<p>Agence : 16 Boulevard WINSTON CHURCHILL - BP 76625 21066 DIJON CEDEX</p> <p>Tél : 03 80 72 94 50 Fax : 03 80 74 02 26</p>	 <b>BUREAU VERITAS</b>
<p>N° affaire : 6295077 N° rapport : 6295077 Maison d'arrêt d'Auxerre</p>	
<p>Rapport établi le : 02/12/2015</p>	
<p>Par l'intervenant : Philippe NEYRAUD</p>

# Accessibilité des personnes handicapées

## Etat des lieux et actions à mener

<b>Site : AUXERRE</b>	Adresse	13 Avenue Charles de Gaulle
Catégorie ERP : ERP PENITENTIAIRE		89 000 AUXERRE

<b>FICHE DE CONSTAT DIAGNOSTIC HANDICAPES</b>	<b>FC n° 1</b>
---	----------------

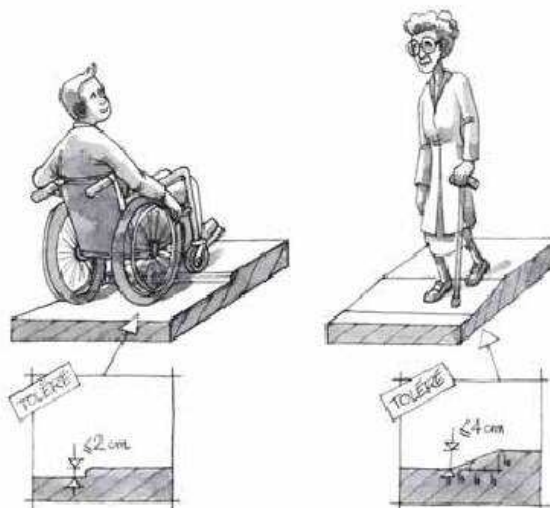
<b><u>CONSTAT :</u></b> Ressaut $\geq 2$ cm non chanfreiné pour accéder à la cour de promenade	
---	--

<b><u>PROPOSITION D'ACTION :</u></b> Chanfreinage d'un ressaut à 33 % maxi (pour ressauts de 4 cm maxi de haut)
--

<b>FICHE DE CONSTAT DIAGNOSTIC HANDICAPES</b>	<b>FC n° 2</b>
---	----------------

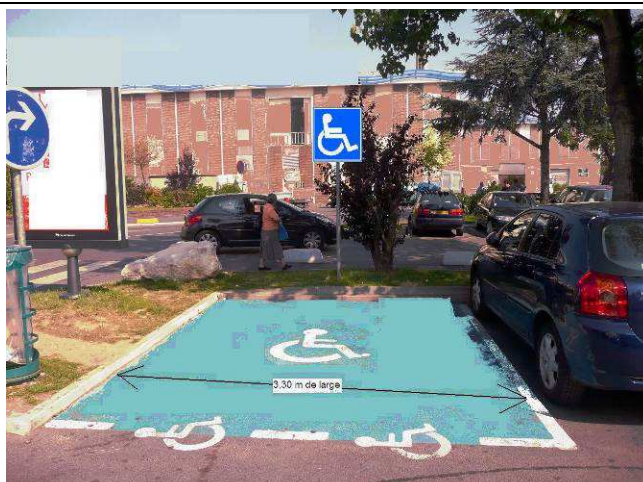
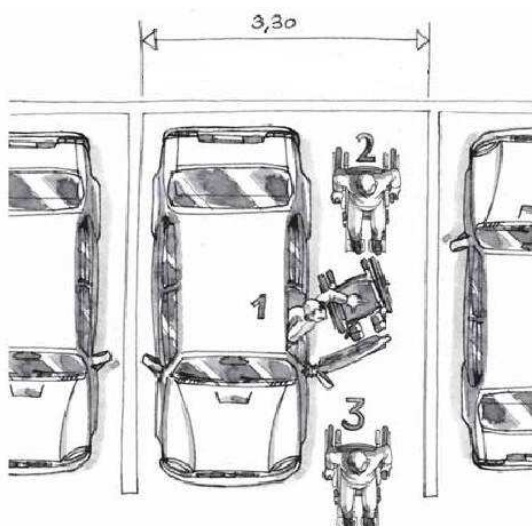
Parking d'environ 40 places : Absence de places de stationnement adaptées

Création de places de stationnement adaptées en regroupant plusieurs places existantes compris marquage au sol et signalisation verticale

<b>FICHE DE CONSTAT DIAGNOSTIC HANDICAPES</b>	<b>FC n° 3</b>
---	----------------

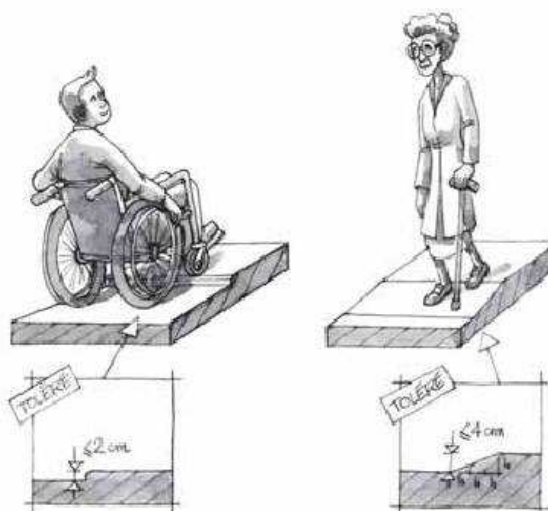
<b><u>CONSTAT :</u></b> Présence de seuils non chanfreinés à 33% et/ou non arrondi > 2cm ou de seuils chanfreinés à 33% > 4cm au niveau de chaque cellule.	
<b><u>PROPOSITION D'ACTION :</u></b> Chanfreinage d'un ressaut à 33 % maxi (pour ressauts de 4 cm maxi de haut) - pour la cellule adaptée (à créer).	
<b>Année 1</b>	<b>Circulations horizontales</b>

<b>FICHE DE CONSTAT DIAGNOSTIC HANDICAPES</b>	<b>FC n° 4</b>
---	----------------

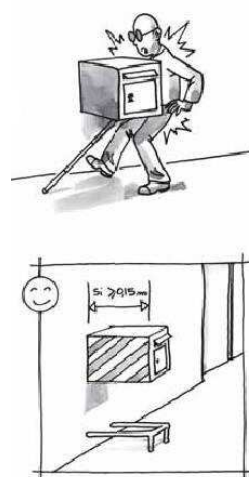
<b><u>CONSTAT :</u></b> Présence de boîtes aux lettres en saillie pouvant provoquer des heurts.	
<b><u>PROPOSITION D'ACTION :</u></b> Neutralisation d'espaces sous des éléments en saillie dans l'emprise d'un cheminement par des éléments de protection (type carter) pour les déficients visuels et cognitifs	
<b>Année 1</b>	<b>Circulations horizontales</b>

<b>FICHE DE CONSTAT DIAGNOSTIC HANDICAPES</b>	<b>FC n° 5</b>
---	----------------

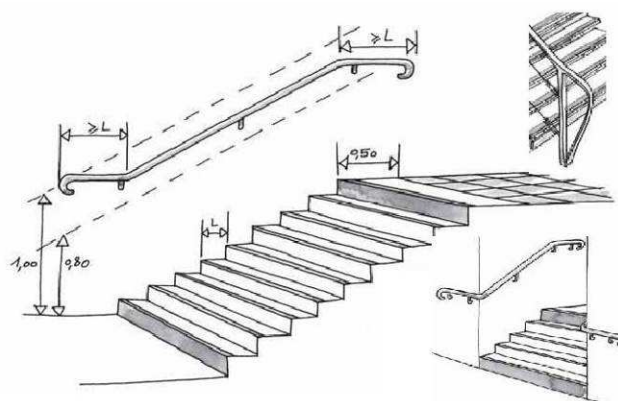
Absence de signalisation pour déficients visuels des marches d'escalier pour accéder à l'espace détenus depuis la porte d'entrée - 2 escaliers de 2X2 marches et 6 marches - largeur 1.5 Mètres.

Mise en œuvre d'une bande d'éveil de vigilance à 50 cm de la première marche en partie supérieure.

Mise en œuvre sur les nez de marches d'une bande antidérapante et visuellement contrastée.

Mise en œuvre d'un contraste visuel pour les 1ère et dernière contremarches + ajout d'une main courante

<b>FICHE DE CONSTAT DIAGNOSTIC HANDICAPES</b>	<b>FC n° 6</b>
---	----------------

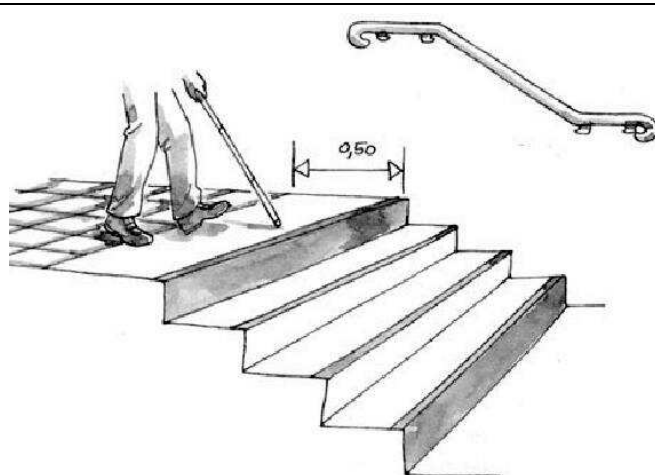
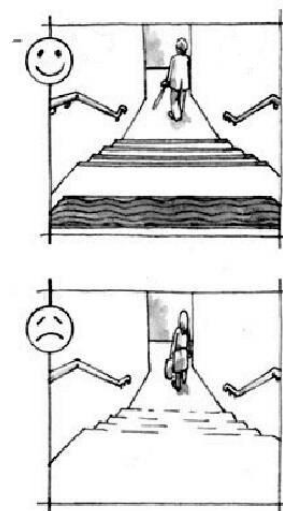
Absence de signalisation pour déficients visuels des marches d'escalier des arrivants - 19 marches - Largeur 95 cm

Mise en œuvre d'une bande d'éveil de vigilance à 50 cm de la première marche en partie supérieure.

Mise en œuvre sur les nez de marches d'une bande antidérapante et visuellement contrastée.

Mise en œuvre d'un contraste visuel pour les 1ère et dernière contremarches

FICHE DE CONSTAT DIAGNOSTIC HANDICAPES	FC n° 7
--	---------

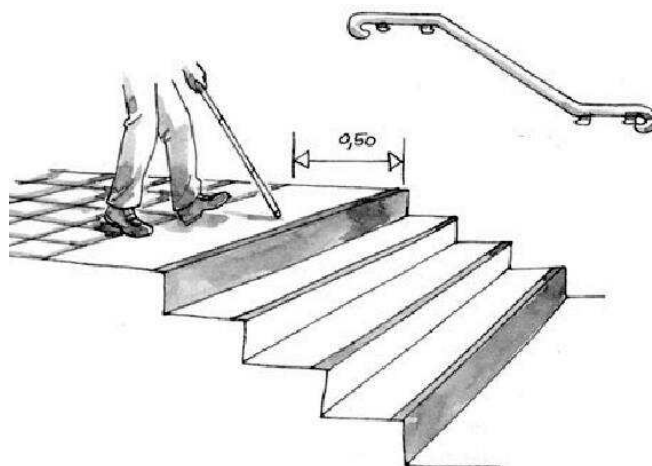
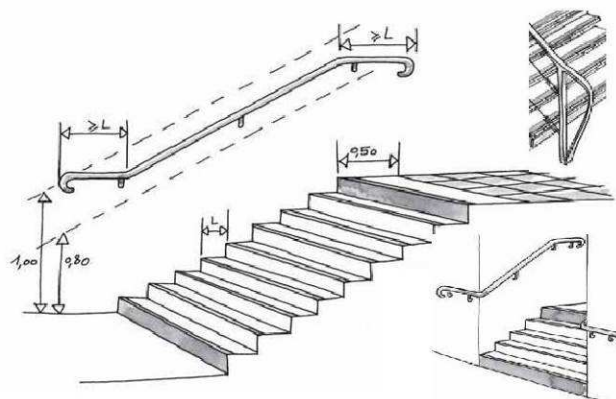
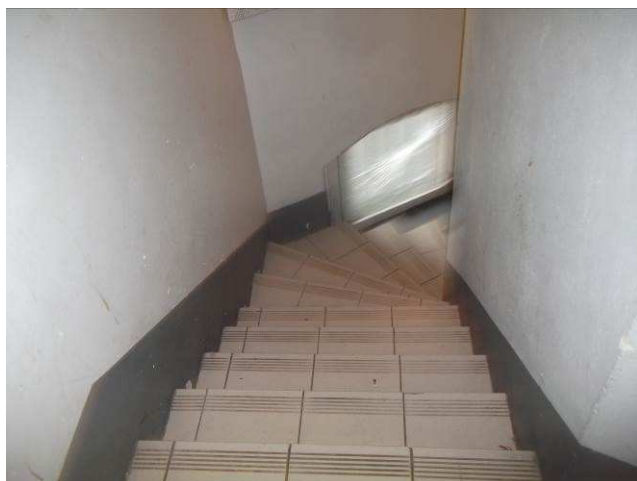
Absence de signalisation pour déficients visuels de l'escalier central : 20 marches

Mise en œuvre d'une bande d'éveil de vigilance à 50 cm de la première marche en partie supérieure.

Mise en œuvre sur les nez de marches d'une bande antidérapante et visuellement contrastée.

Mise en œuvre d'un contraste visuel pour les 1ère et dernière contremarches + ajout d'une main courante.

<b>FICHE DE CONSTAT DIAGNOSTIC HANDICAPES</b>	<b>FC n° 8</b>
---	----------------

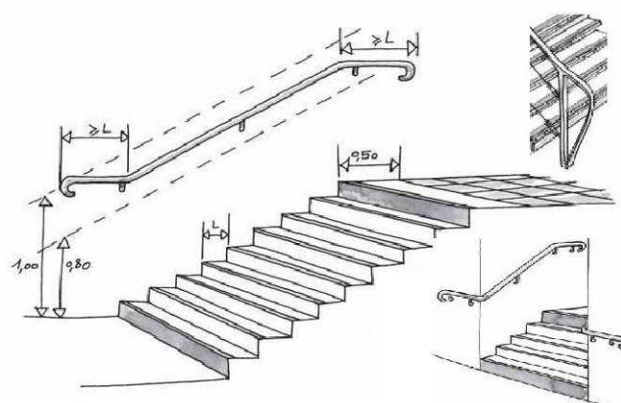
<b><u>CONSTAT :</u></b> Absence de signalisation pour déficients visuels des marches d'escalier d'accès à la cour de promenade - 9 marches - largeur 1.4 mètres.	
---	--

<b><u>PROPOSITION D'ACTION :</u></b> Mise en œuvre d'une bande d'éveil de vigilance à 50 cm de la première marche en partie supérieure. Mise en œuvre sur les nez de marches d'une bande antidérapante et visuellement contrastée. Mise en œuvre d'un contraste visuel pour les 1ère et dernière contremarches + ajout d'une main courante.	
<b>Période 2</b>	<b>Circulations verticales</b>

FICHE DE CONSTAT DIAGNOSTIC HANDICAPES	FC n° 9
--	---------

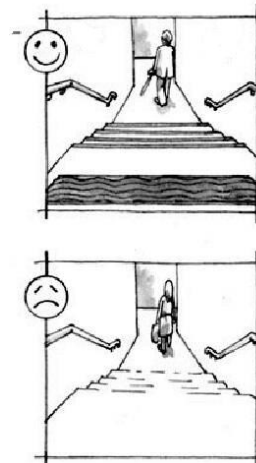
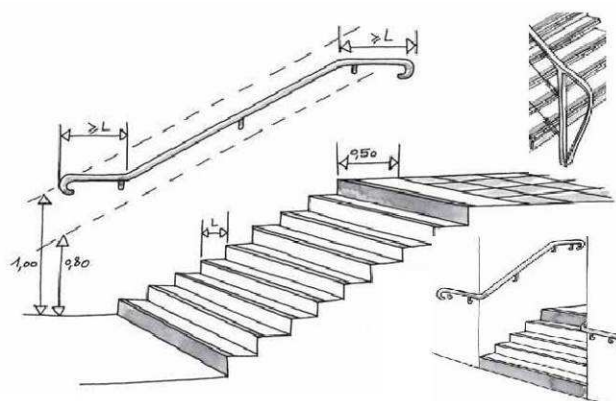
Absence de signalisation pour déficients visuels des marches d'escalier devant l'entrée principale : 4 marches largeur 2.3 M

Mise en œuvre d'une bande d'éveil de vigilance à 50 cm de la première marche en partie supérieure.

Mise en œuvre sur les nez de marches d'une bande antidérapante et visuellement contrastée.

Mise en œuvre d'un contraste visuel pour les 1ère et dernière contremarches + ajout d'une main courante.

<b>FICHE DE CONSTAT DIAGNOSTIC HANDICAPES</b>	<b>FC n° 10</b>
---	-----------------

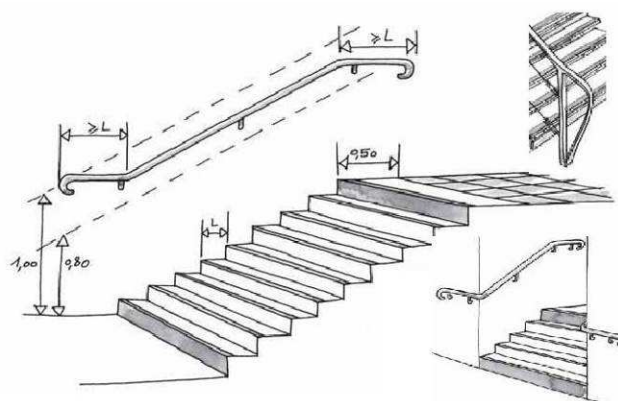
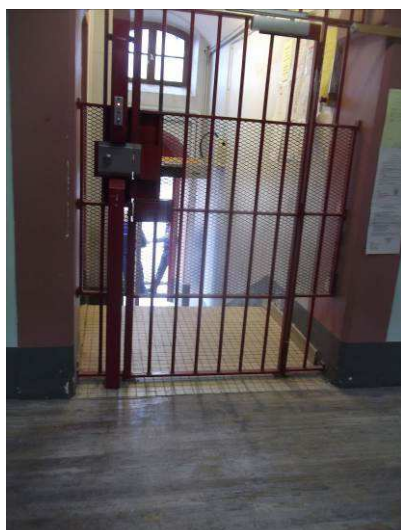
Absence de signalisation pour déficients visuels des marches d'escalier : escalier d'accès à la cour de promenade - 6 marches escaliers de 8 marches + 2 marches pour accéder à la cour

Mise en œuvre d'une bande d'éveil de vigilance à 50 cm de la première marche en partie supérieure.

Mise en œuvre sur les nez de marches d'une bande antidérapante et visuellement contrastée.

Mise en œuvre d'un contraste visuel pour les 1ère et dernière contremarches + mains courantes

<b>FICHE DE CONSTAT DIAGNOSTIC HANDICAPES</b>	<b>FC n° 13</b>
---	-----------------

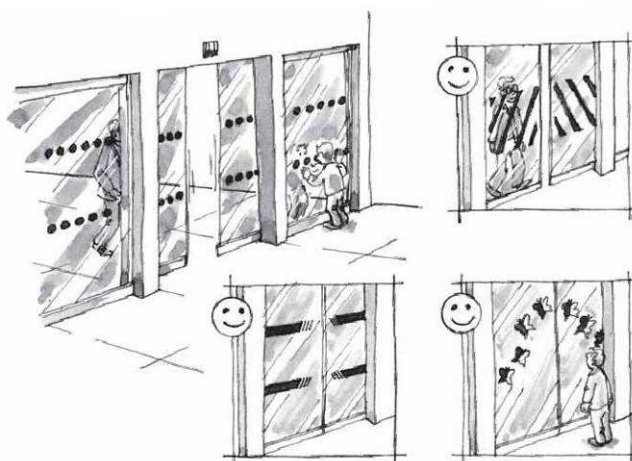
<b><u>CONSTAT :</u></b> Absence de signalisation sur le vitrage des portes vitrées permettant de les repérer facilement au niveau de la coursive après l'entrée principale.	
<b><u>PROPOSITION D'ACTION :</u></b> Signalisation de portes vitrées	
<b>Année 1</b>	<b>Signalétique</b>

<b>FICHE DE CONSTAT DIAGNOSTIC HANDICAPES</b>	<b>FC n° 14</b>
---	-----------------

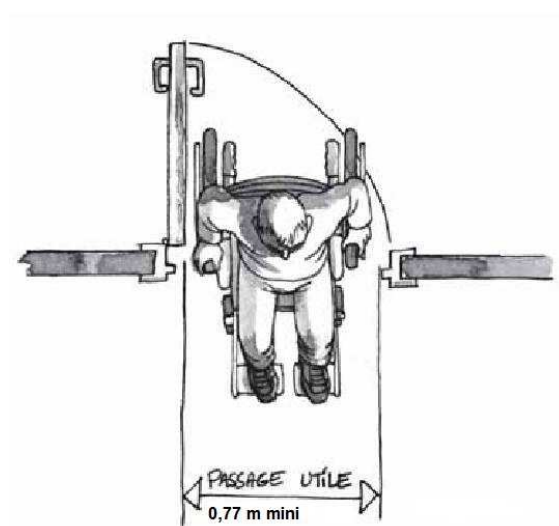
<b><u>CONSTAT :</u></b> La porte d'entrée des cellules (ici C4) présente une largeur de passage libre de 60 cm insuffisante pour permettre le passage d'une PMR	
--	--

<b><u>PROPOSITION D'ACTION :</u></b> Remplacement d'une porte dans mur porteur par une autre de 0,80 m autorisant un passage libre de 0,77 m
---

FICHE DE CONSTAT DIAGNOSTIC HANDICAPES	FC n° 15
--	----------

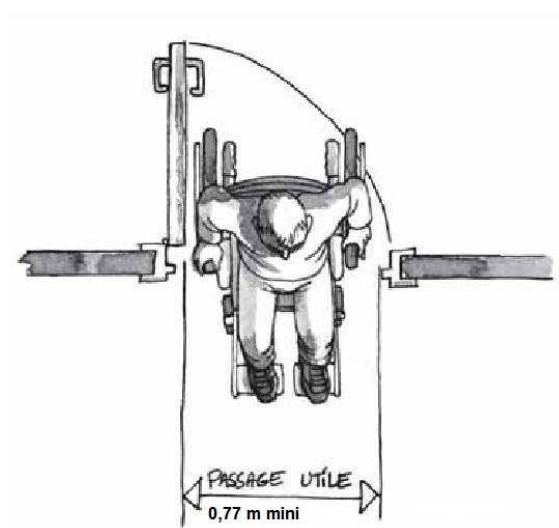
<b><u>CONSTAT :</u></b> La porte d'entrée des cellules du quartier disciplinaire présente une largeur de passage libre de 58 cm insuffisante pour permettre le passage d'une PMR	
---	--

<b><u>PROPOSITION D'ACTION :</u></b> Remplacement d'une porte dans une cloison par une autre de 0,80 m autorisant un passage libre de 0,77 m
---

<b>FICHE DE CONSTAT DIAGNOSTIC HANDICAPES</b>	<b>FC n° 16</b>
---	-----------------

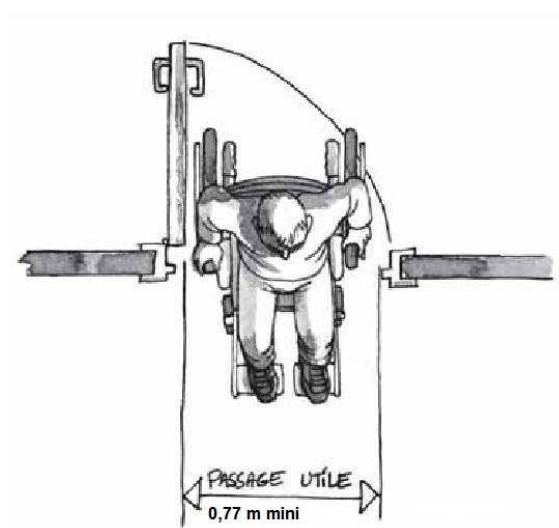
<b><u>CONSTAT :</u></b> La porte d'entrée des douches communes du quartier disciplinaire présente une largeur de passage libre de 58 cm insuffisante pour permettre le passage d'une PMR	
---	--

<b><u>PROPOSITION D'ACTION :</u></b> Remplacement d'une porte dans une cloison par une autre de 0,80 m autorisant un passage libre de 0,77 m
---

<b>FICHE DE CONSTAT DIAGNOSTIC HANDICAPES</b>	<b>FC n° 17</b>
---	-----------------

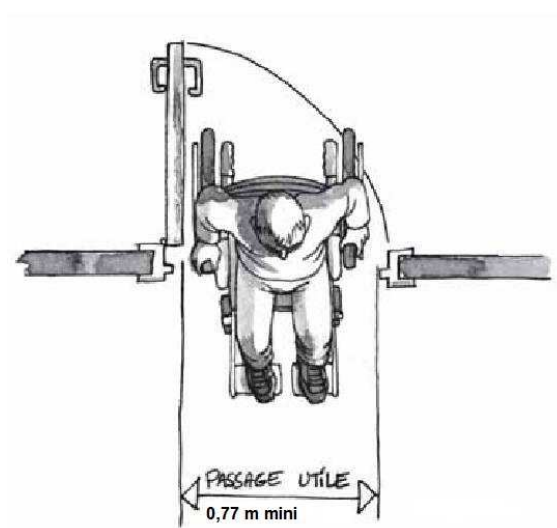
<b><u>CONSTAT :</u></b> La largeur de la porte d'accès à la cour de promenade depuis l'escalier d'accès est de 65 cm insuffisante pour permettre le passage d'une PMR	
--	--

<b><u>PROPOSITION D'ACTION :</u></b> Compte tenu des contraintes structurelles importantes et de la disproportion manifeste entre le cout/ aux améliorations nous préconisons une demande de dérogation.
---

<b>FICHE DE CONSTAT DIAGNOSTIC HANDICAPES</b>	<b>FC n° 18</b>
---	-----------------

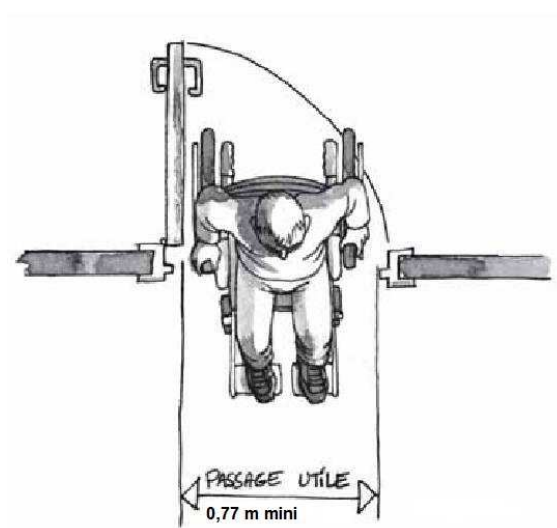
<b><u>CONSTAT :</u></b> La largeur de la porte de l'accueil des greffes est insuffisante pour permettre le passage d'une PMR (72 cm).	
--	--

<b><u>PROPOSITION D'ACTION :</u></b> Compte tenu des contraintes structurelles importantes et de la disproportion manifeste entre le cout/ aux améliorations nous préconisons une demande de dérogation-possibilité d'accueillir une PMR dans un autre local plus adapté.
--

<b>FICHE DE CONSTAT DIAGNOSTIC HANDICAPES</b>	<b>FC n° 19</b>
---	-----------------

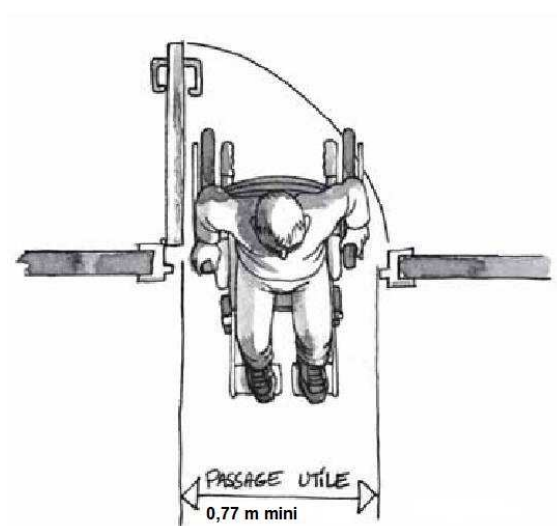
<b><u>CONSTAT :</u></b> La largeur de la porte pour accéder aux vestiaires des familles est de 72 cm insuffisante pour permettre le passage d'une PMR	
--	--

<b><u>PROPOSITION D'ACTION :</u></b> Compte tenu des contraintes structurelles importantes et de la disproportion manifeste entre le cout/ aux améliorations nous préconisons une demande de dérogation - Possibilité d'accueillir une PMR dans un autre local ou dépose de ces vêtements à l'accueil.
---

<b>FICHE DE CONSTAT DIAGNOSTIC HANDICAPES</b>	<b>FC n° 20</b>
---	-----------------

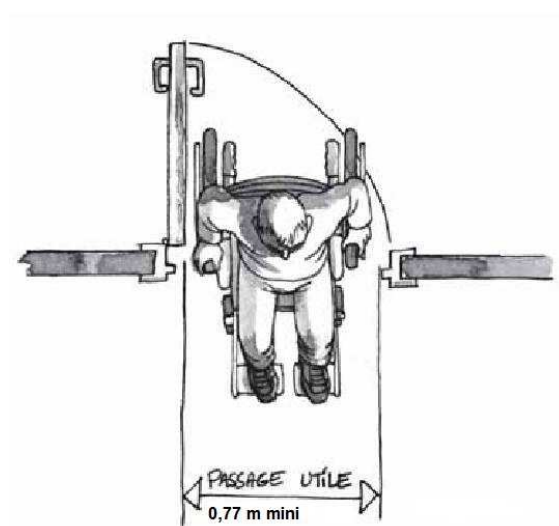
<b><u>CONSTAT :</u></b> La largeur de la porte détenus pour accéder au parloir des familles est de 57 cm insuffisante pour permettre le passage d'une PMR	
--	--

<b><u>PROPOSITION D'ACTION :</u></b> Remplacement d'une porte dans une cloison par une autre de 0,80 m autorisant un passage libre de 0,77 m
---

<b>FICHE DE CONSTAT DIAGNOSTIC HANDICAPES</b>	<b>FC n° 21</b>
---	-----------------

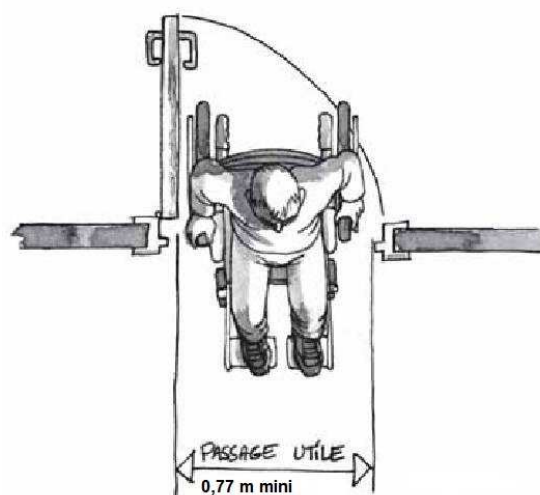
<b><u>CONSTAT :</u></b> La largeur des 2 portes d'accès pour accéder au parloir pour les familles est de 72 cm insuffisante pour permettre le passage d'une PMR	
--	--

<b><u>PROPOSITION D'ACTION :</u></b> Remplacement d'une porte dans une cloison par une autre de 0,80 m autorisant un passage libre de 0,77 m
---

<b>FICHE DE CONSTAT DIAGNOSTIC HANDICAPES</b>	<b>FC n° 22</b>
---	-----------------

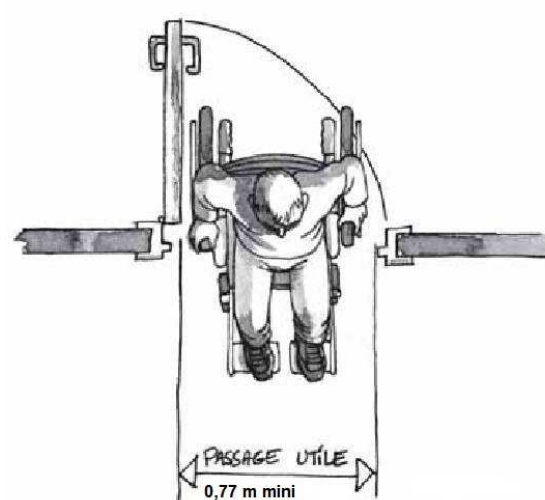
<b><u>CONSTAT :</u></b> La largeur des portes d'accès à l'infirmerie, au dentiste et au psychologue et à la salle d'activité en RDC sont insuffisantes pour permettre le passage d'une PMR	
---	--

<b><u>PROPOSITION D'ACTION :</u></b> Compte tenu des contraintes structurelles importantes et de la disproportion manifeste entre le cout/ aux améliorations nous préconisons une demande de dérogation - Possibilité de réaliser ces soins par un accueil personnalisé.
---

<b>FICHE DE CONSTAT DIAGNOSTIC HANDICAPES</b>	<b>FC n° 25</b>
---	-----------------

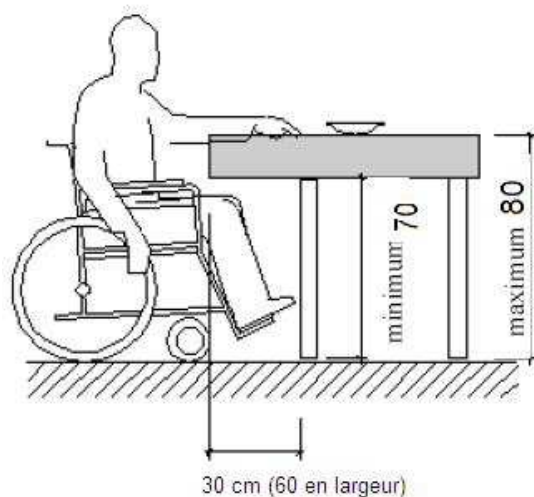
<b>CONSTAT :</b> La largeur de circulation au niveau du parloir est parfois insuffisante et table pas adaptée	
--	--

<b>PROPOSITION D'ACTION :</b> Veiller à laisser un passage libre suffisant et à mettre des tables adaptées.
--

<b>FICHE DE CONSTAT DIAGNOSTIC HANDICAPES</b>	<b>FC n° 26</b>
---	-----------------

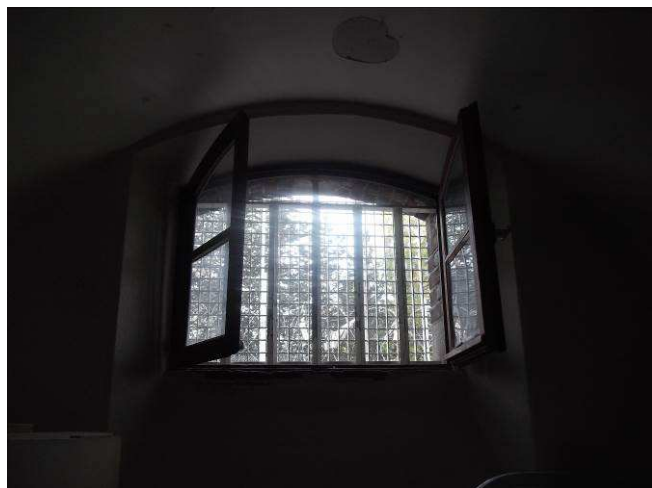
<p><b><u>CONSTAT :</u></b></p> <p>Absence de cellule adaptée au niveau de la maison d'arrêt d'Auxerre :</p> <ul style="list-style-type: none"> <li>-Prévoir l'ouverture d'une fenêtre via un dispositif (ici hauteur 2.4 mètres)</li> <li>-absence de douche (uniquement lavabo) =&gt; mais pas adaptée,</li> <li>-Aire de manœuvre WC insuffisante,</li> <li>-Aire de man</li> </ul>	
<p><b><u>PROPOSITION D'ACTION :</u></b></p> <p>Aménagement d'une chambre adaptée, y compris sanitaires avec douches à l'italienne, dans le volume d'une chambre existante compris revêtements, équipements.</p>	
<b>Année 3</b>	<b>Aménagements</b>

<b>FICHE DE CONSTAT DIAGNOSTIC HANDICAPES</b>	<b>FC n° 27</b>
---	-----------------

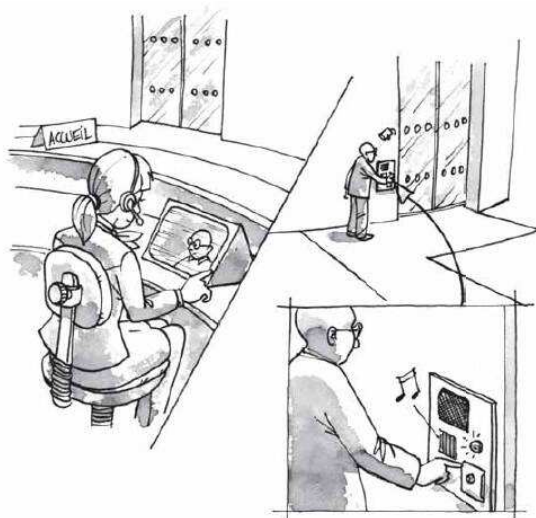
<b>CONSTAT :</b> Les interphones situés dans les cellules arrivant sont à une hauteur trop importante (1.4/1.5 M.)	
<b>PROPOSITION D'ACTION :</b> Veiller à abaisser ces éléments.	
<b>Année 2</b>	<b>Aménagements</b>

<b>FICHE DE CONSTAT DIAGNOSTIC HANDICAPES</b>	<b>FC n° 28</b>
---	-----------------

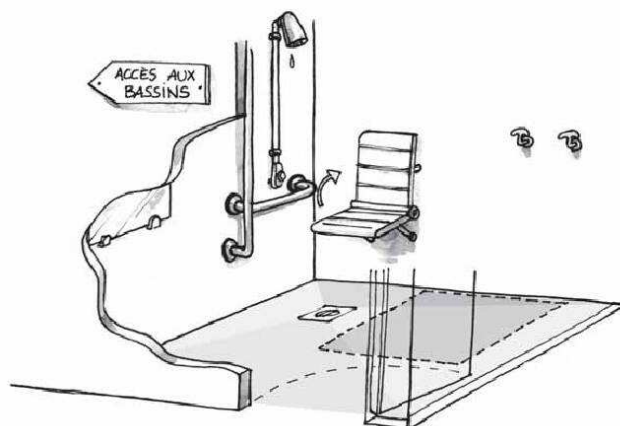
<b>CONSTAT :</b> La largeur de l'accès aux douches est insuffisante pour une PMR - 75 cm +cloisonnement pas adapté et absence de siège.

<b>PROPOSITION D'ACTION :</b> Elargissement de la porte d'accès au bloc douche du quartier des arrivants, création d'une douche adaptée avec équipements et cloisonnement.	
<b>Année 1</b>	<b>Aménagements</b>
